環保署前瞻計畫水環境改善 工程評核

國立臺北科技大學水環境研究中心
民國 109 年 10 月 23 日

一、水質改善工程案件評核作業

(二)順時埔聚落水質改善工程(試運轉中)

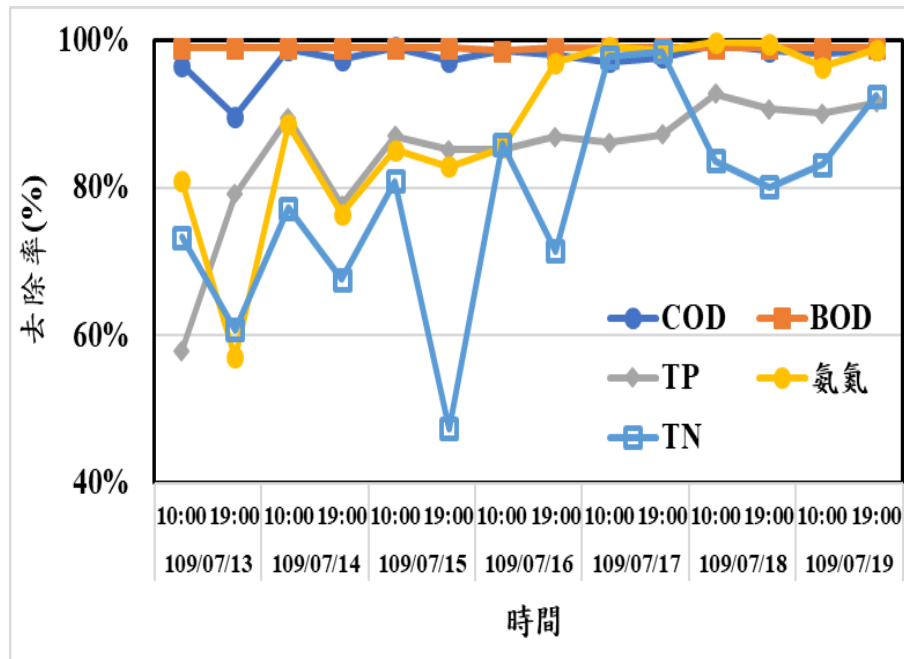
- 2 因受限實際進流量與水質偏低，功能測試與正式運轉期程皆落後。(配製人工生活污水)
- 3 建議顧問公司檢討國內聚落式合併式淨化槽之設計水量與水質之合宜值。
- 4 本工程包含租地、水質監測與環境景觀等費用，請式新工程顧問與環康工程公司提出正常的工程費用分析。
- 5 僅呈現一組水質檢測資料，無法判定功能穩定性與水質良窳，109年7月中旬開始定功能測試。
